EN HAVN AF MULIGHEDER

Visioner for mere liv i og ved Københavns Havn

HØRINGSSVAR

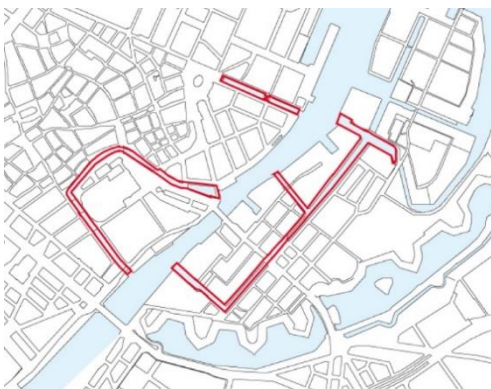
Selv om inderhavnsbroen stadig kun er under opførelse for nærværende, kan den blive overflødig og kan fjernes inden for en kortere årrække hvis en længdegående havnetunnel realiseres. I konstruktionsfasen vil det være nødvendigt at nedtage Inderhavnsbroen, og efter opførelsen vil Inderhavnsbroen være overflødig, fordi tunnelen allerede har til- og frakørsler der tillader passage af havneløbet på tværs for cykler og gående. Ligeledes vil Københavnertunnelen overflødiggøre eventuelle nye broer mellem Skuespilhuset og Operaen.

Såfremt Københavnertunnelen ikke anlægges, kan Inderhavnsbroen erstattes af en tunnel, som vedtaget af Københavns Borgerrepræsentation allerede i 2001 og 2005.

Hvis Københavnertunnelen bygges, vil den nødvendiggøre nedtagelsen af Inderhavnsbroen i konstruktionsfasen og overflødig gøre den efterfølgende.

Ny påtænkt bro mellem Skuespilhuset og Operaen.

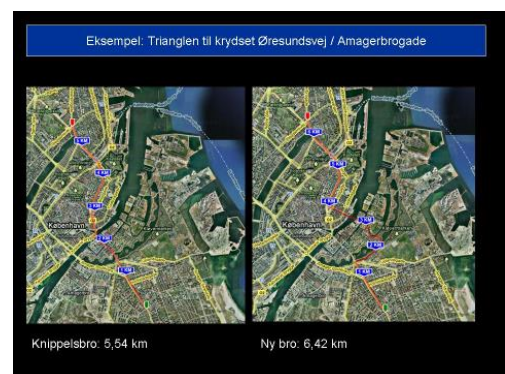
problemer med både teknik og økonomi omkring broerne, er tiden måske inde til at erkende at broerne har været en fejltagelse og opgive deres færdiggørelse. Alternativet kan være nævnte tunnel, som der iflg. ledende ingeniørfirmaer ikke er tekniske hindringer for at anlægge, eller det kan være ingenting. Der er således allerede for nærværende

udmærkede muligheder for at komme over havnen, og specielt hvor Inderhavnsbroen anlægges, er der kun et beskedent transportbehov. Lad Havnen Leve har således ud fra interviewundersøgelser tidligere påpeget at kun 7% af den nuværende trafik over Knippelsbro vil have fordel af de nye broer. De resterende 93% cyklister, der i dag kører på Knippelsbro, kører således fra Midt- eller Sydamer mod centrum, og får en længere vej over de nye broer. Broen over Proviantmagasinsgraven er en overflødig med broen med Danneskjold Samsøes Allé få meter væk.

Med opførelsen af kanalbroerne over Christianshavns Kanal, er sejlbareheden af de sidste frie dele af de københavnske kanaler blevet markant forringet.
